PXOM

Concello de Silleda
(Pontevedra)

PLAN XERAL DE ORDENACIÓN MUNICIPAL

DOC. XII
DOCUMENTO DE CONSULTAS

Ribeirao - Outeiro

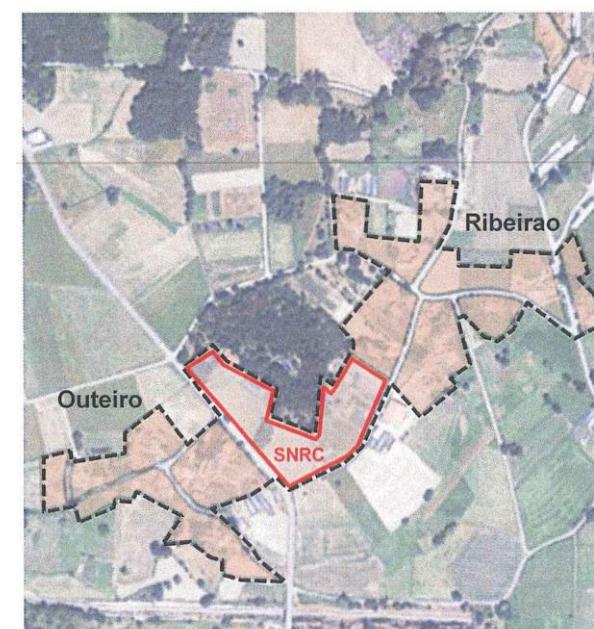
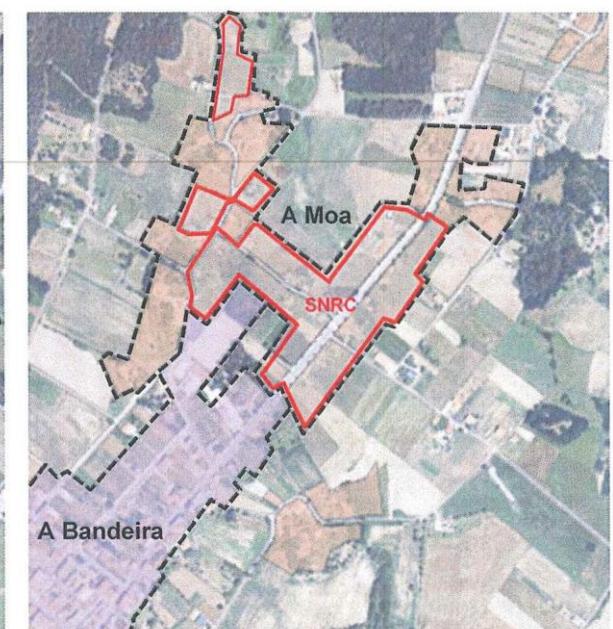
O PXOM propón unha capacidade máxima residencial de 11.2718 vivendas, das cales 5.236 son de nova construcción. Segundo as previsións más favorables estudiadas na Memoria xustificativa⁹, o Concello aumentará a súa poboación en 1.246 habitantes ata o horizonte temporal (2026), o cal evidencia un sobredimensionamento da capacidade máxima residencial. Hai que sumar que o 57% destas vivendas novas inclúense nos núcleos urbanos de Silleda e Bandeira, que difícilmente as poderán asimilar dadas as previsións poboacionais estudiadas¹⁰

En consecuencia, poderanse producir efectos negativos en relación á ocupación do solo e á paisaxe urbana, entre outros factores.

Recortáronse e reaxustáronse os núcleos rurais con crecementos sobre todo ao longo das estradas autonómicas e das de Fomento.
